三菱原子燃料株式会社の核燃料物質の加工の事業に係る
保安規定の変更認可申請書の一部補正について

核燃料物質の加工の事業に係る保安規定

補正対照表

三菱原子燃料株式会社

第2図(3) 管理区域の区分図(工場棟2階)

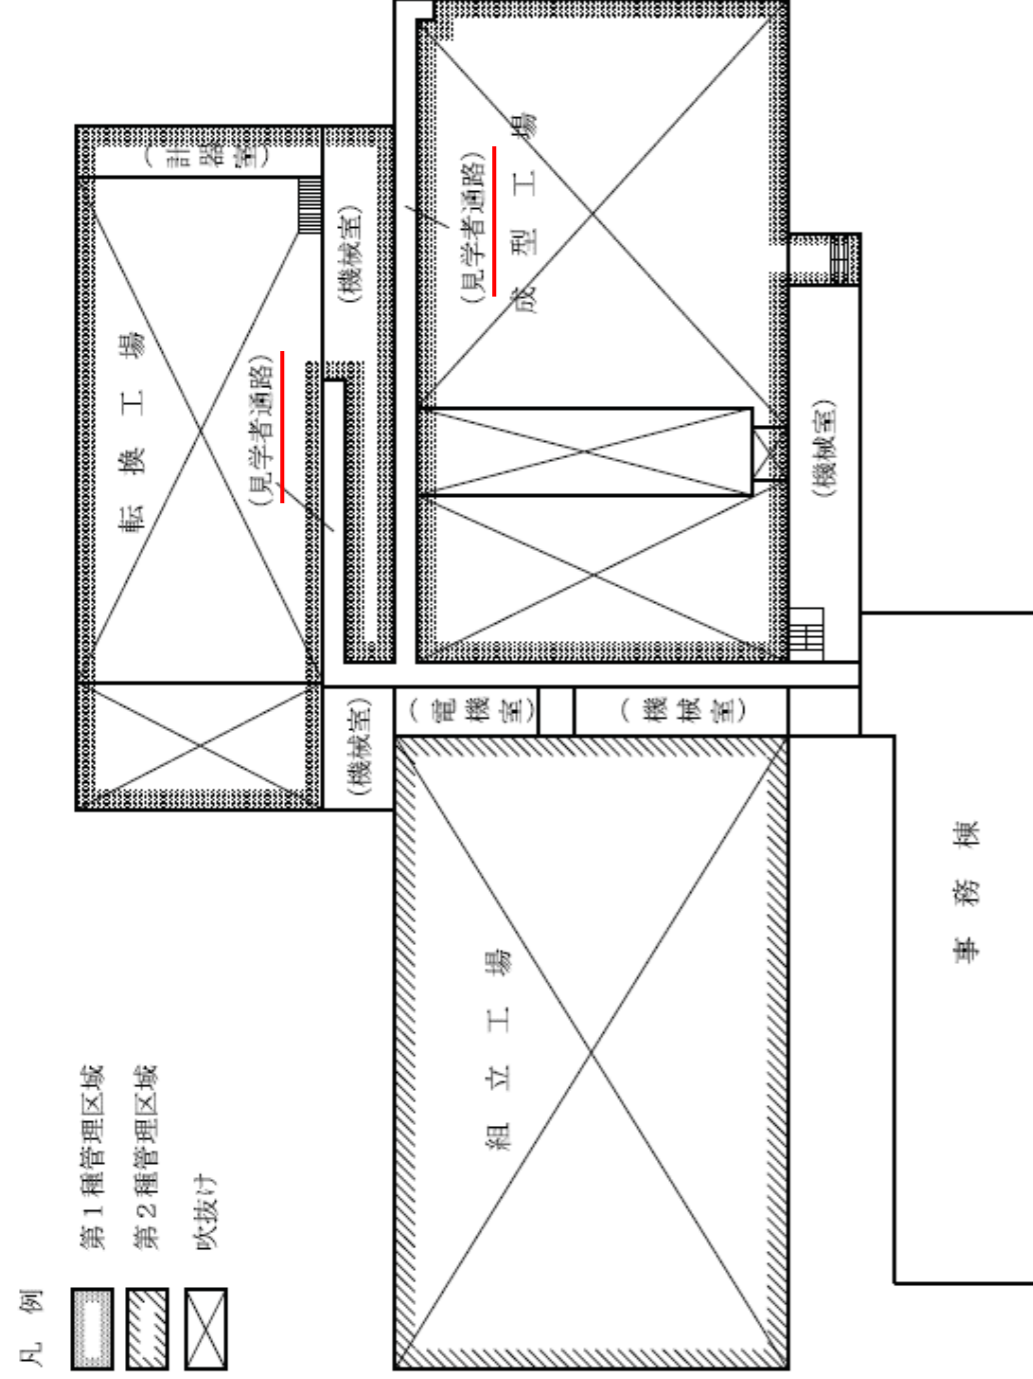
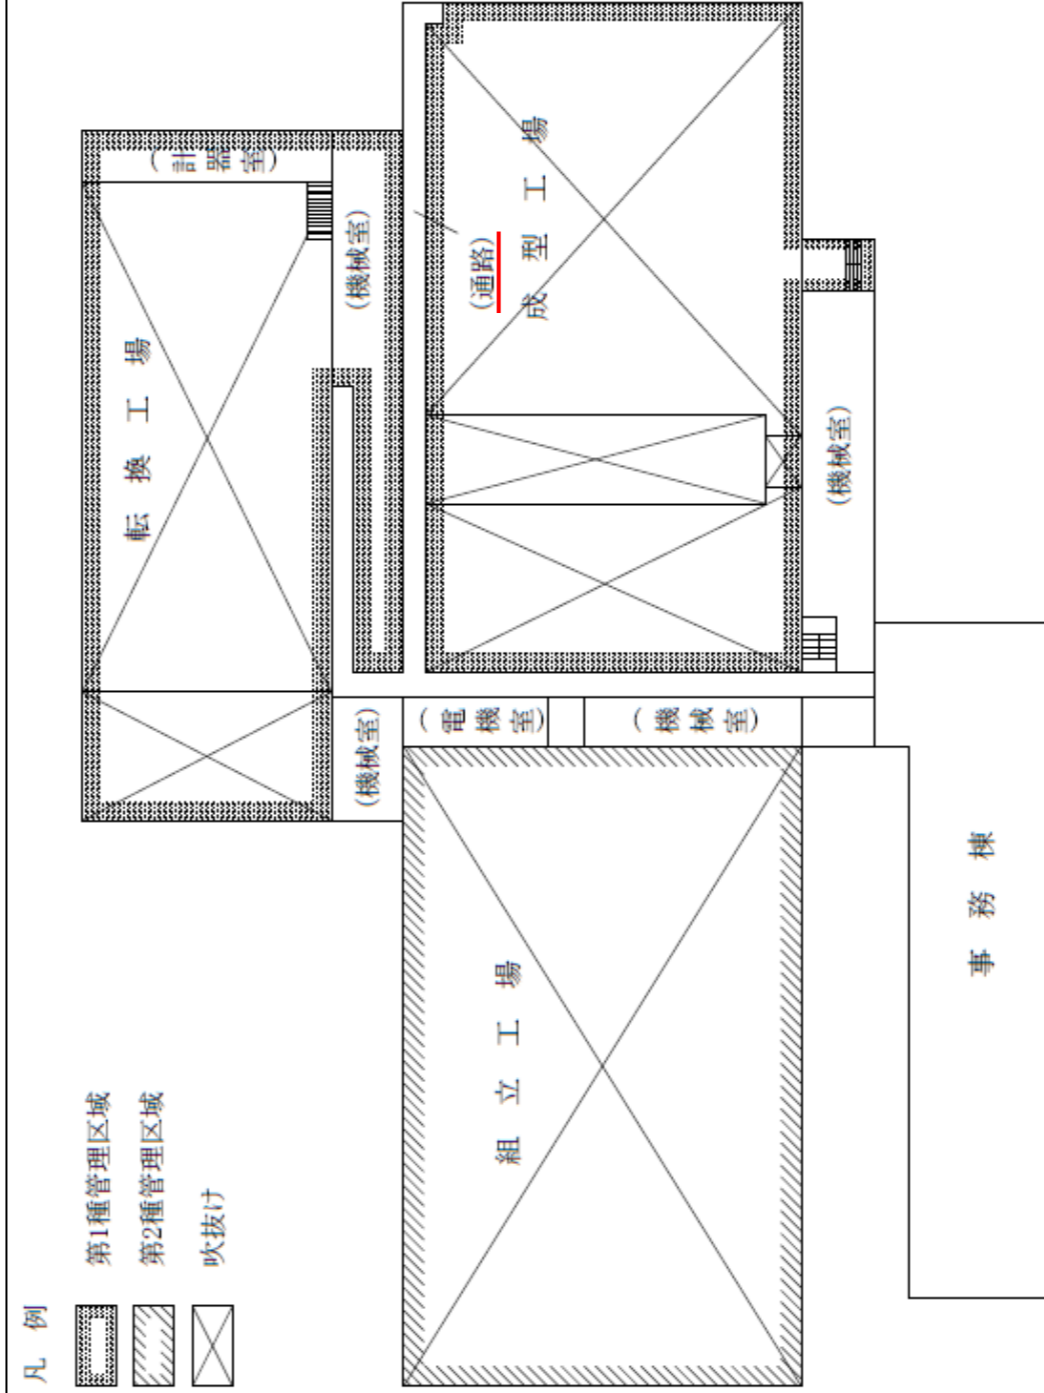
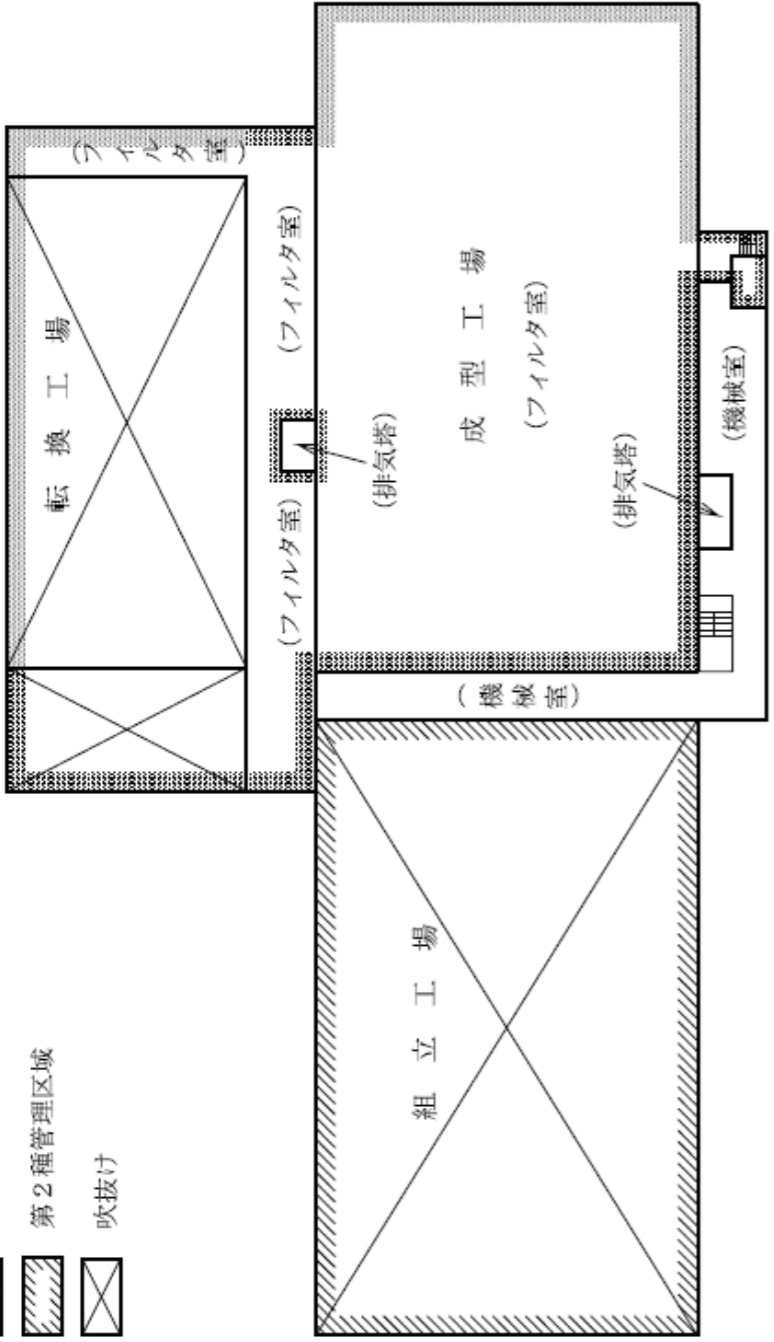
| 変 更 前 (令和3年3月16日付け認可) | 変 更 後 | 変 更 理 由 |
|-----------------------|-------|----------------------------------------------------------------------------------------------------------------------------------------------------------------------------------------------------------------------------------------------------------------------------------------------------|
| | | <p>(1) 事業許可、設工認内容の反映</p> <ul style="list-style-type: none"> ・ 廃棄物一時貯蔵所に前室設置 (第2種管理区域) ・ 原料倉庫前室を第2種管理区域化 ・ 第1、第2廃棄物倉庫及び汚染機材保管倉庫撤去 ・ 組立工場飲水泉移設に伴い削除 ・ 間仕切り適正化 ・ 部屋名称を適正化 ・ 図タイトルを適正化 ・ 空シリンダを保管する場合はフェンス境界から距離を置くことを記載 |

第3図(1) 転換工場,第2核燃料倉庫,除染室・分析室 台車及び電動リフト使用エリア図

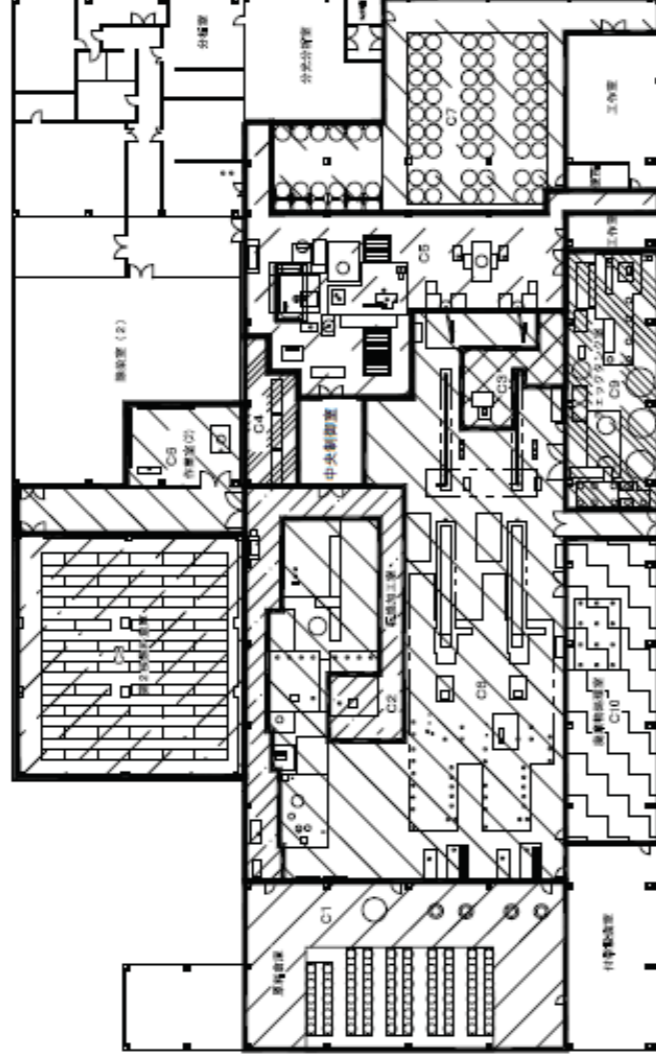
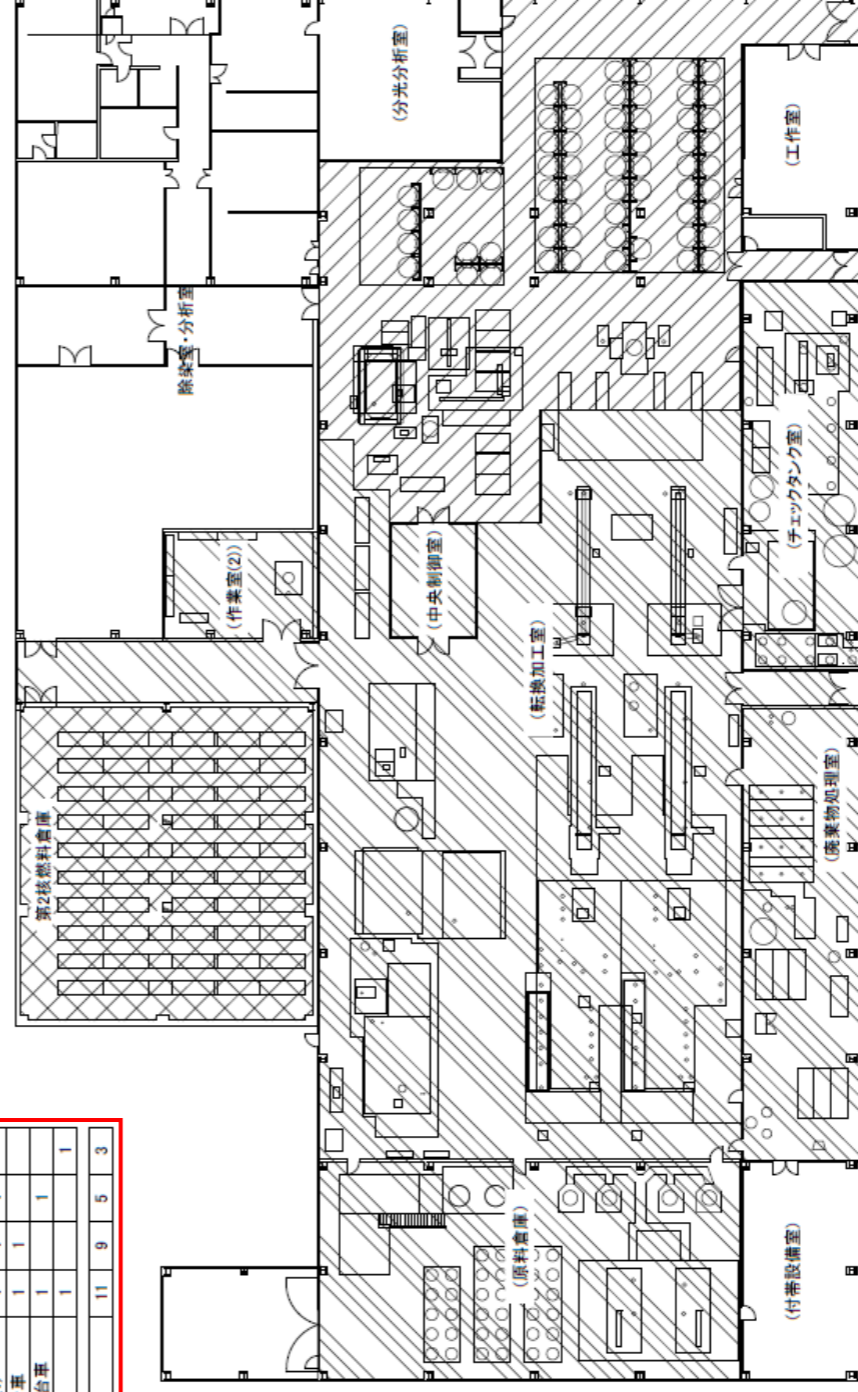
- (1) 事業許可、設工認内容の反映
- ・台車及び電動リフト使用エリアの適正化
- ・台車名称の適正化
- ・図タイトルの適正化

第3図(4) 加工棟 台車及び電動リフター使用エリア図

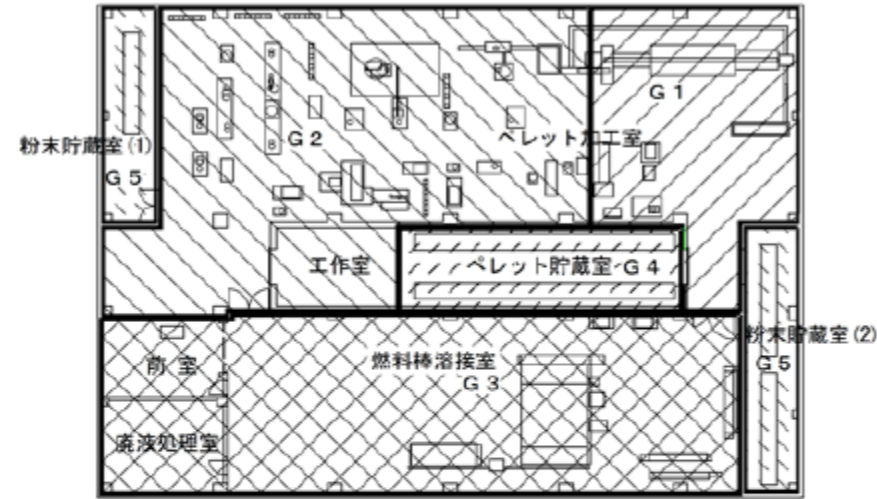
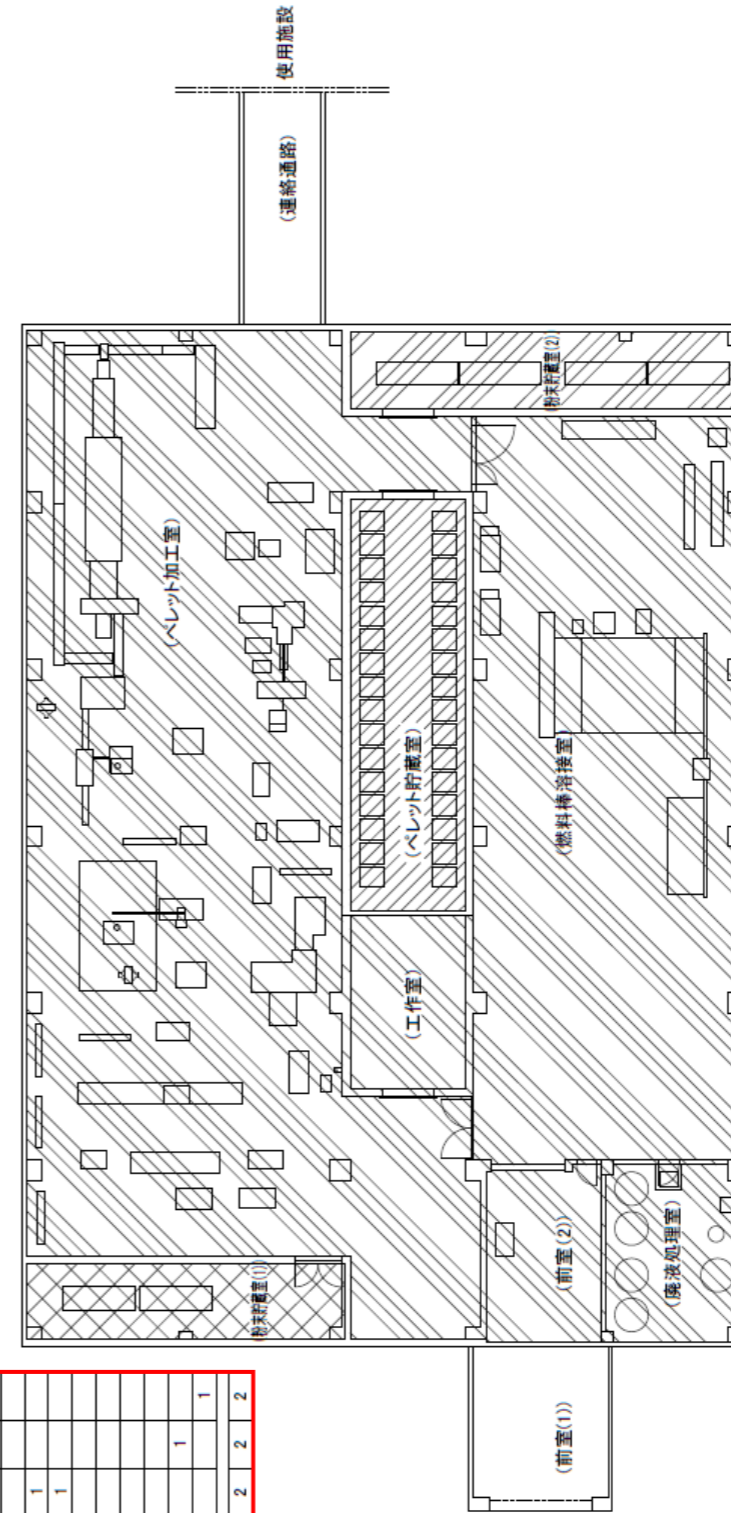
- (1) 事業許可、設工認内容の反映
- ・ 台車及び電動リフター使用エリアの適正化
- ・ 台車名称の適正化
- ・ 図タイトルの適正化

第3図(5) 第3核燃料倉庫 台車及び電動リフター使用エリア図

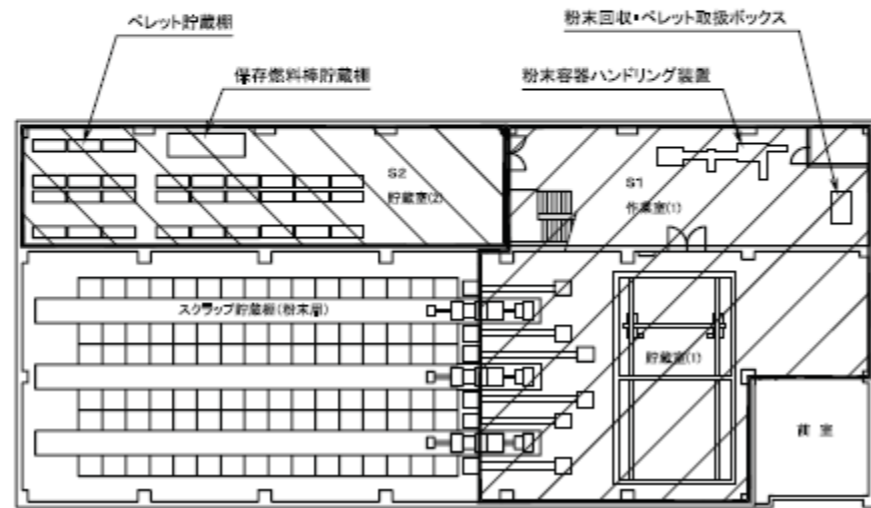
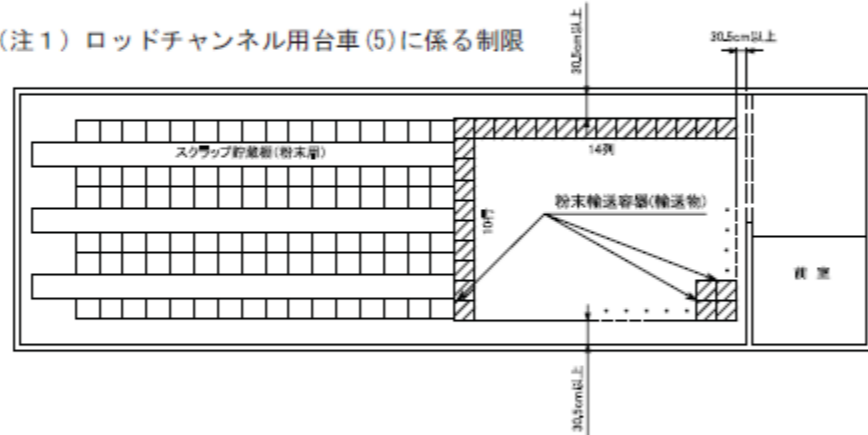
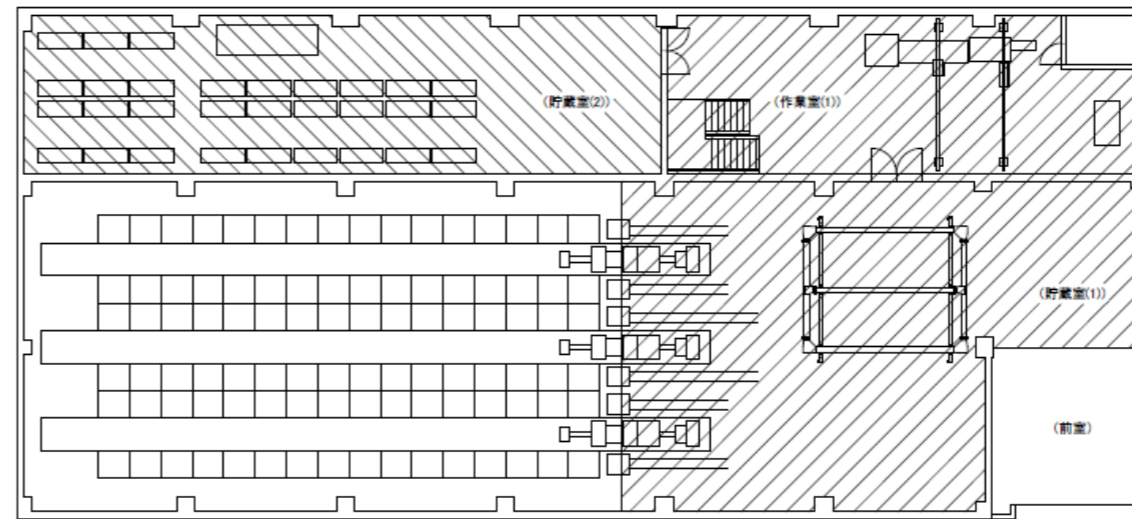
- ・ 図面の適正化(注1削除)
- ・ 図タイトルの適正化
